Predgovor

To obvestilo o varnostnem popravilnem ukrepu (FSN) vsebuje pomembne informacije za varnost bolnikov in varno uporabo *exoplana*, naše programske opreme za načrtovanje vsadkov in načrtovanje kirurških vodil.

Izdelek exocad, trgovsko ime: *exoplan 3.1 Rijeka*

Slika 1: Poročilo končnega uporabnika, ki je sporočil težavo s preplitvim vrtanjem. Koraki postopka vrtanja/orodja, označeni z rdečo barvo (št. 3–5, 7), prikazujejo korake z napačnimi podatki (o dolžini svedra/orodja).

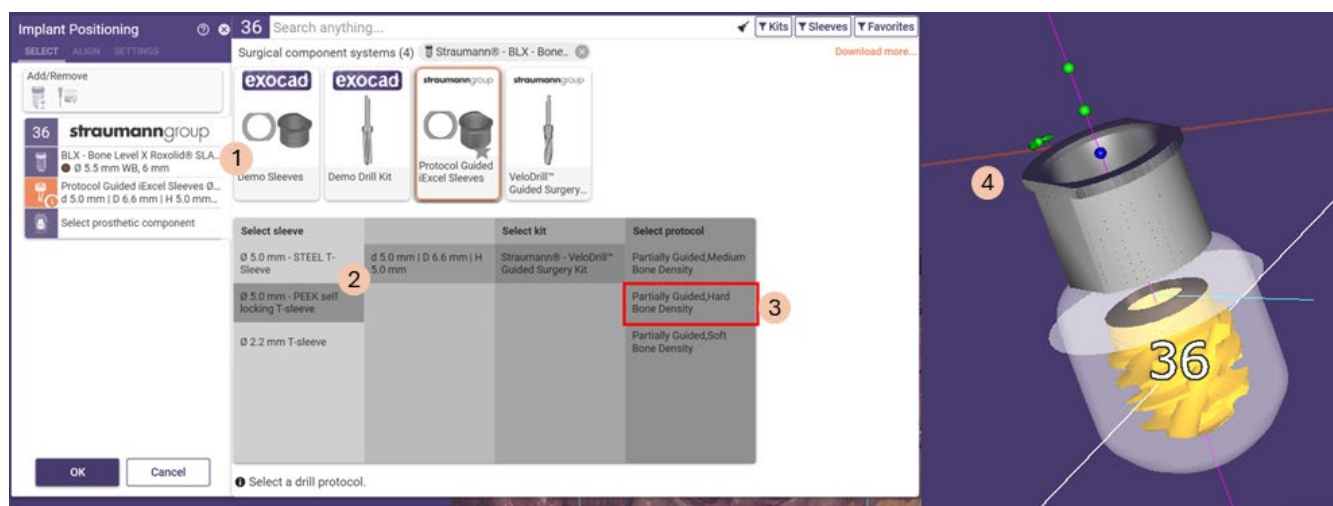
Končni uporabnik (zobozdravnik iz Indije) je podjetju exocad posredoval pritožbo glede *exoplan 3.1 Rijeka* (EB 8657), v kateri je navedel, da ustvarjeno kirurško poročilo ni vsebovalo popolnega in pravilnega zaporedja vrtanja za izbrani vsadek, tulec in kirurški komplet Straumann®.

V ustvarjenem kirurškem poročilu so bili za prikazano zaporedje vrtanja/orodij navedeni svedri, ki niso bili dovolj dolgi za načrtovano mesto vsadka (glejte sliko 1 spodaj). Zobozdravnik te neskladnosti pred zdravljenjem ni opazil. Zato je bila izvedena osteotomija preplitva, da bi bilo mogoče vsadek vstaviti, kot je bilo načrtovano.

Potrjeno je, da gre za težavo v programski opremi in ne za težavo v knjižnici, ki je že bila odpravljena v naslednji različici *exoplan 3.1 Rijeka* (EB 8752) ali kasnejši.

exocad lahko potrdi, da se je ta težava pojavila le v starejši različici *exoplan 3.1 Rijeka* (EB 8657, 8633 US, 8634 US-offline) in je v *exoplan 3.1 Rijeka* (EB 8752) ali novejši različici odpravljena.

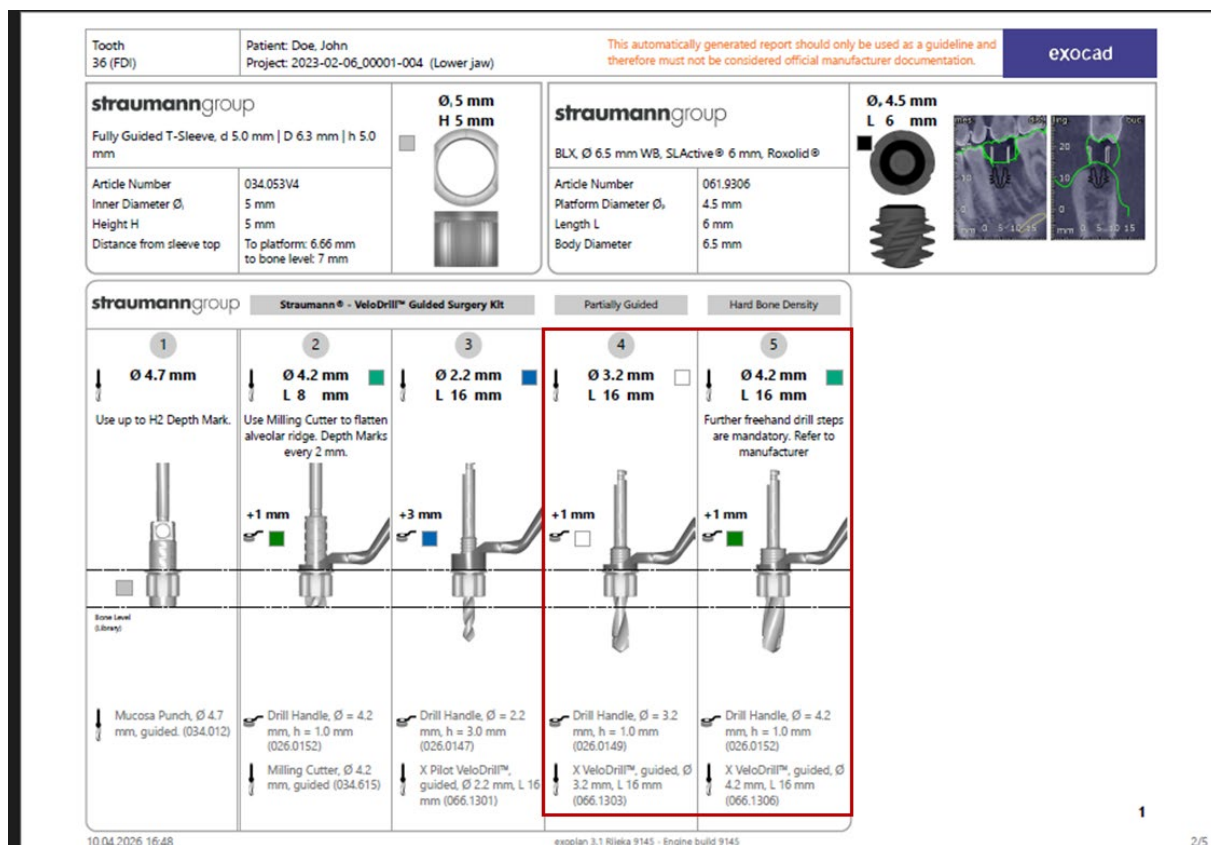
1. Vsadki TLX/BLX s premerom 5,5 mm in 6,5 mm ter dolžino 6 mm (glejte tabelo »Prizadeti vsadki« spodaj)
2. Ø 5,0 mm – T-tulci (glejte tabelo »Prizadeti kirurški tulci« spodaj)
3. Delno voden protokol, trdna gostota kosti
4. Odmik tulca 7 mm (najbližja od treh možnih razdalj – na sliki 2 spodaj označena z modro kroglico)

Slika 2: Primer izbire knjižnice med načrtovanjem vsadka, ki vodi do napačnega vnosa v knjižnico. (1) Izberite enega od prizadetih vsadkov (glejte tabelo spodaj); (2) izberite en tulec s premerom 5,0 mm; (3) izberite protokol »Delno vodeno, gostota trde kosti«; (4) izberite najmanjšo razdaljo med tulcem in vsadkom.

Slika 3: Primer izpisa protokola postopkovnega vrtanja programa exoplan. V korakih vrtanja 4 in 5 je prikazan napačen ročaj svedra (h1.0, označen z rdečo barvo), v koraku 3 pa je prikazan pravi ročaj svedra (h3.0).

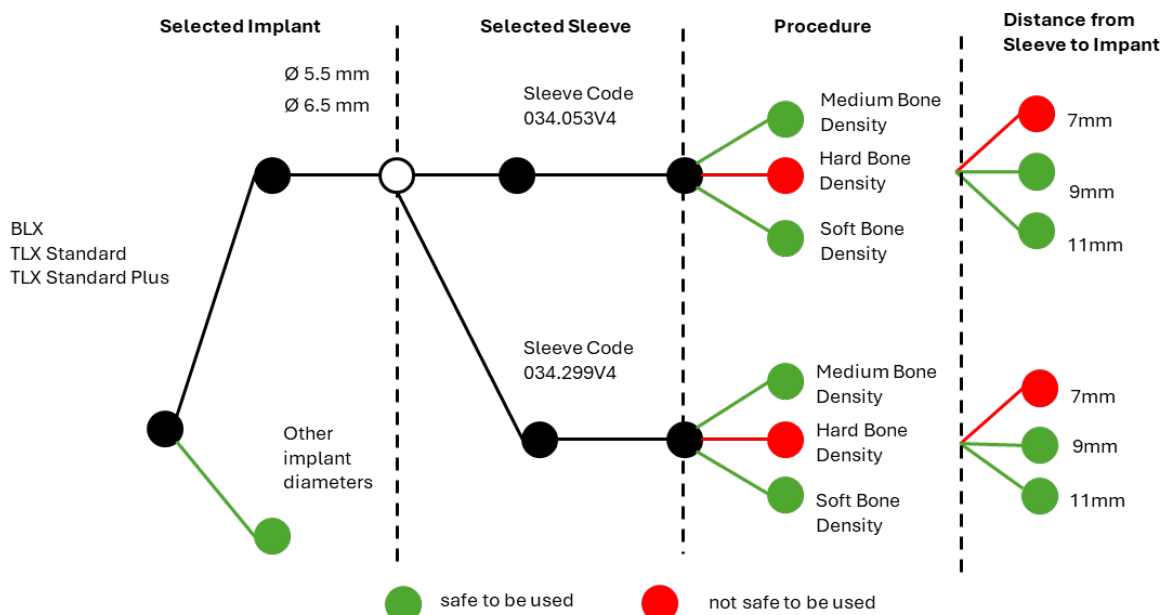
V tem primeru sta v korakih 4 in 5 protokola prikazani napačni višini ročajev svedrov za uporabljene svedre (na spodnji sliki 3 označeni z rdečo barvo):

Če je načrtovana vstavev vsadka Straumann® BLX/TLX s premerom 5,5 ali 6,5 mm in dolžino 6 mm v kombinaciji s tulcem Straumann® BLX/TLX ter s Straumann® VeloDrill-, *exoplan* prikaže napačen položaj ročaja v celotnem izbranem protokolu vrtanja »Delno vodeno z trdo gostoto kosti«. Napačne informacije so prikazane za četrti in peti korak vrtanja.

Če uporabnik sledi napačno prikazanim korakom protokola, lahko v četrtem in petem koraku izbere napačen ročaj svedra. To lahko povzroči, da globina osteotomije odstopa od predvidene globine priprave za 2 mm.

1. Prizadete knjižnice Straumann® (glejte zgoraj) so bile **16. aprila 2026** odstranjene s strežnika za prenos datotek in na strežniku exocad uvrščene na črni seznam. Zato te knjižnice uporabnikom niso več vidne niti na voljo za prenos.

2. Nove, popravljene različice prizadetih knjižnic so na voljo za prenos na naslovu <https://exocad.com/integration/exoplan-library-integration#/all/tag-str>

- 1) Z *exoplan 3.1 Rijeka* ne uporabljajte prizadetih knjižnic – glejte razdelek »Prizadete knjižnice« zgoraj.
- 2) Če nameravate uporabljati prizadete knjižnice Straumann®, jih posodobite na nove, popravljene različice, ki so na voljo za prenos na <https://exocad.com/integration/exoplan-library-integration#/all/tag-str>.
- 3) Programsko opremo nadgradite na najnovejšo različico *exoplan 3.1 Rijeka*.
